①改善箇所説明図

②改善箇所説明図

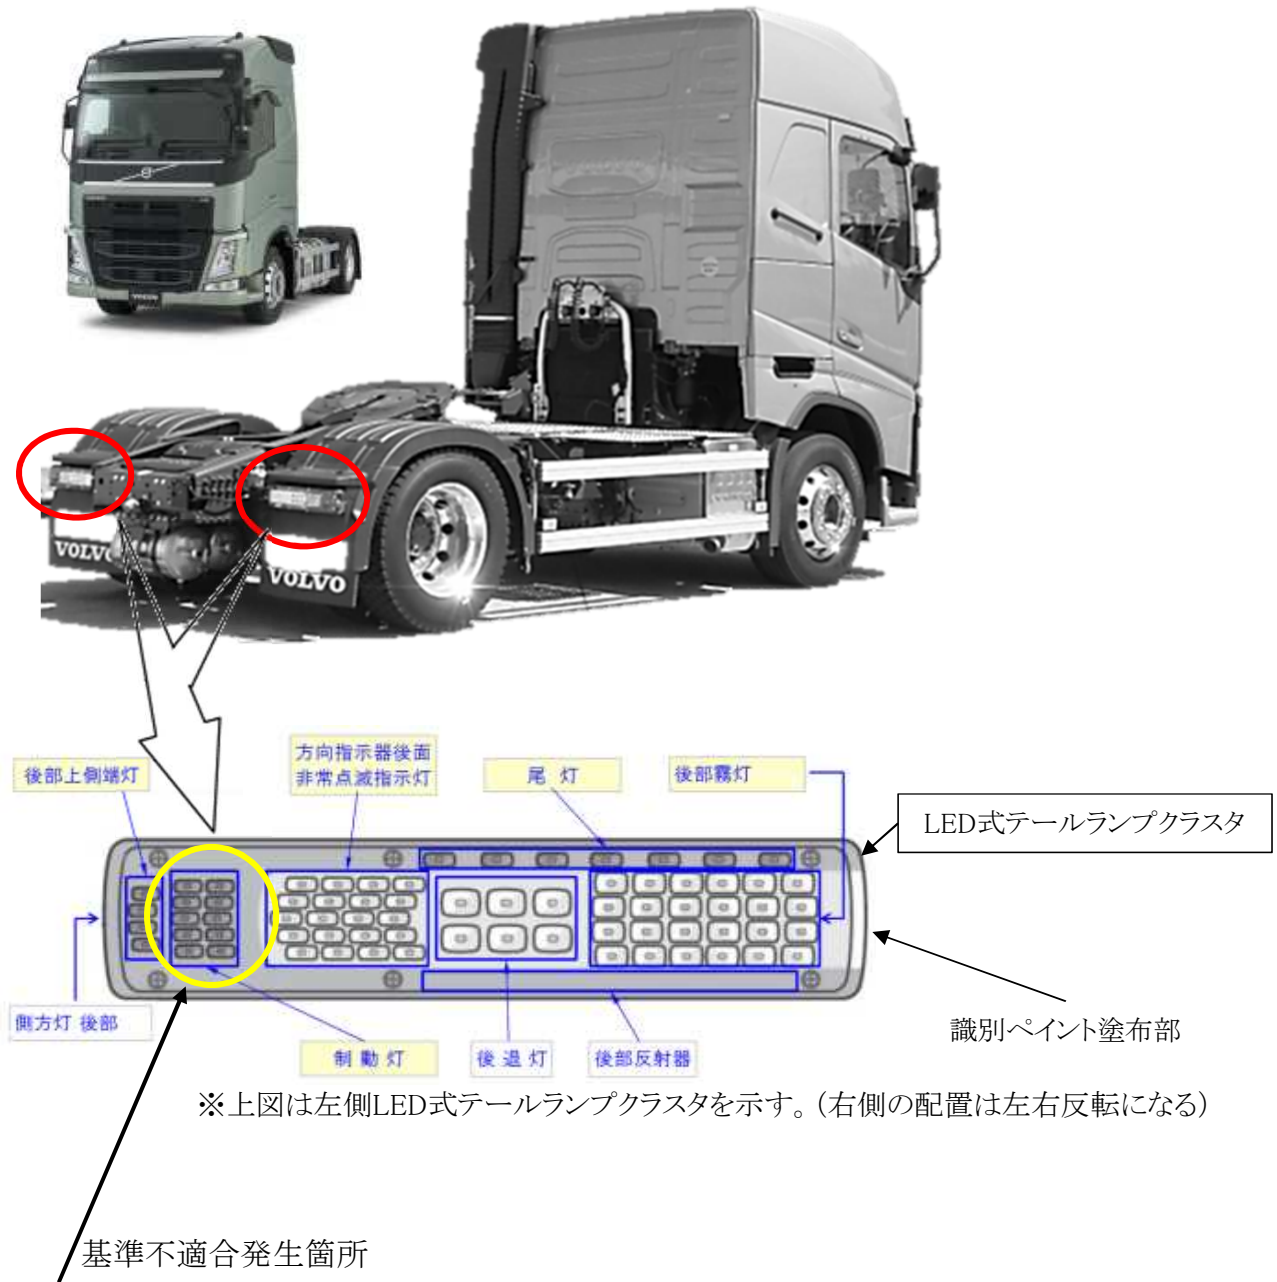
大型トラックの制動灯において、テールランプクラスタ内のLEDとプリント基板の選定が不適切なため、制動灯と方向指示器または非常点滅表示灯が同時に点灯した後に、制動灯だけ消灯させると急激な電圧変化が起こることがある。そのため、制動灯が一時的に点滅するおそれがある。

全車両、左右のLED式テールランプクラスタを対策品に交換する。

識別： テールランプ本体内部（フレームサイド）に白色または黄色のペイントを塗布する。

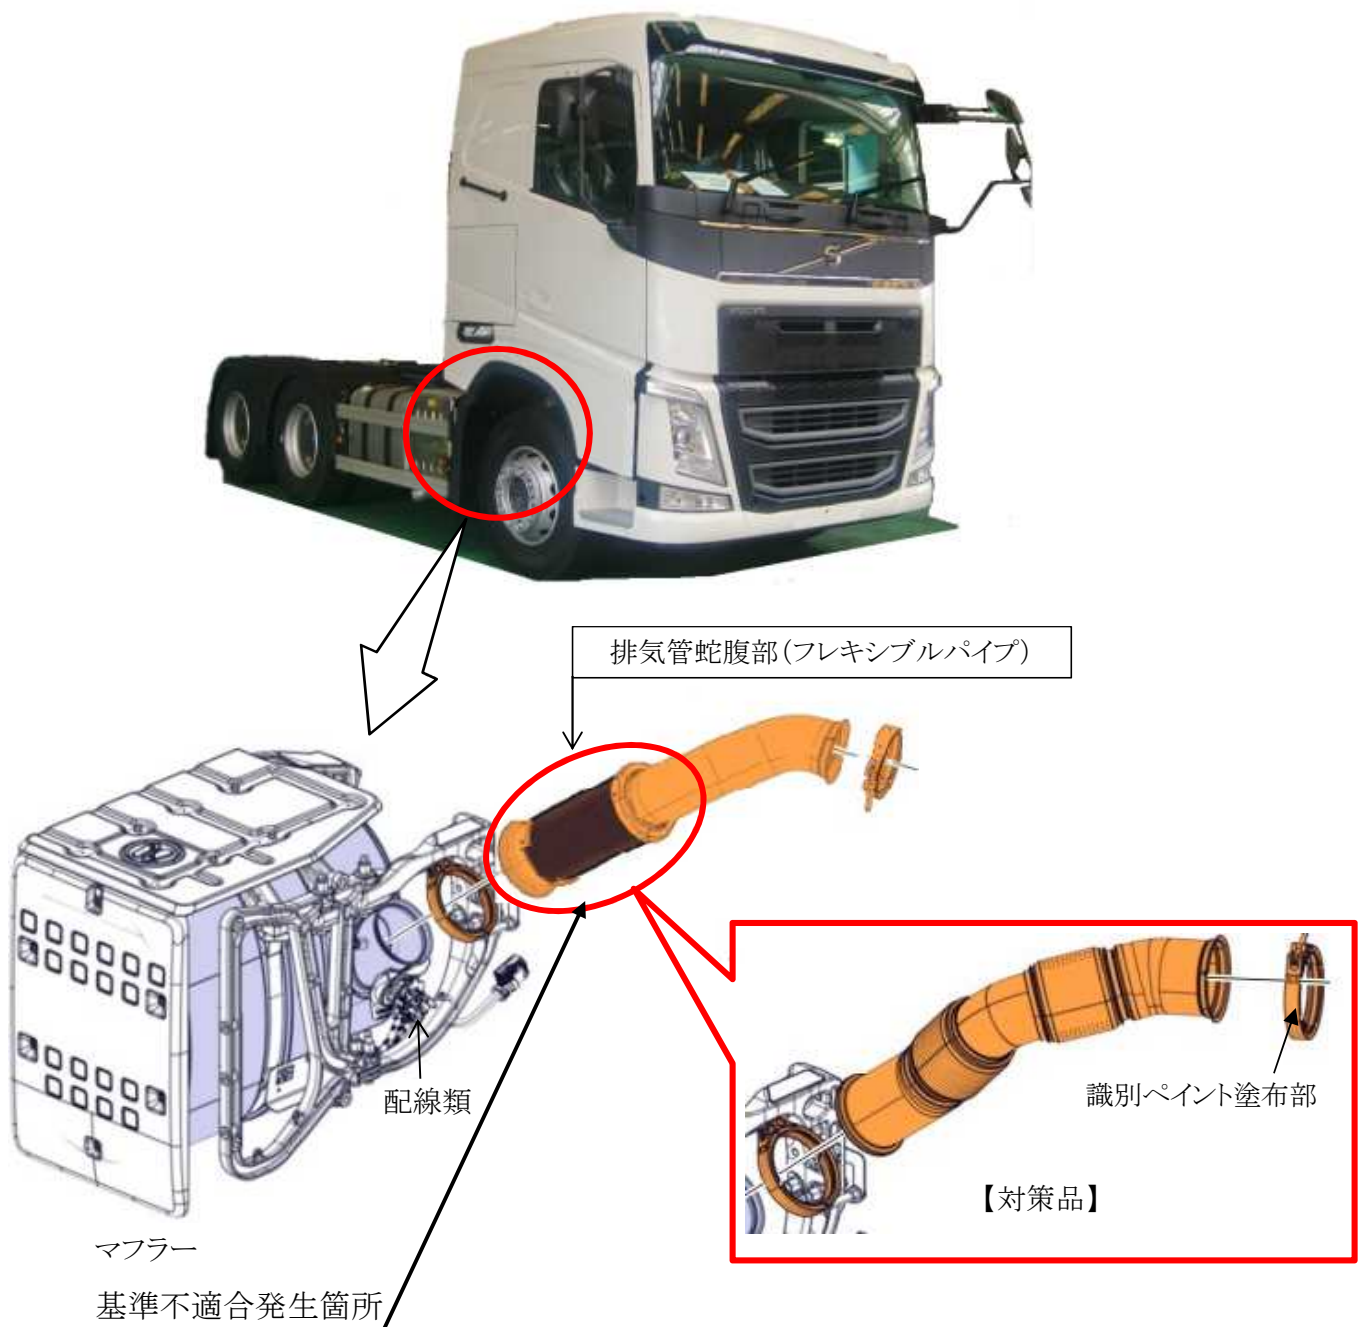
大型トラクタ及びトラックにおいて、排気管における排気管蛇腹部の材質が不適切なため、排気ガス中の成分により蛇腹の繋ぎ目部分が腐食するものがある。そのため、エンジン振動などで当該部位に亀裂が生じ、最悪の場合、排気ガスが漏れ、漏れた排気ガスにより周囲の配線類に損傷を与えるおそれがある。

全車両、排気管蛇腹部を対策品に交換する。なお、蛇腹部周辺を点検し、周辺部品に損傷がある場合は、新品に交換する。

識別： 上側クランプに白色または黄色のペイントを塗布する。
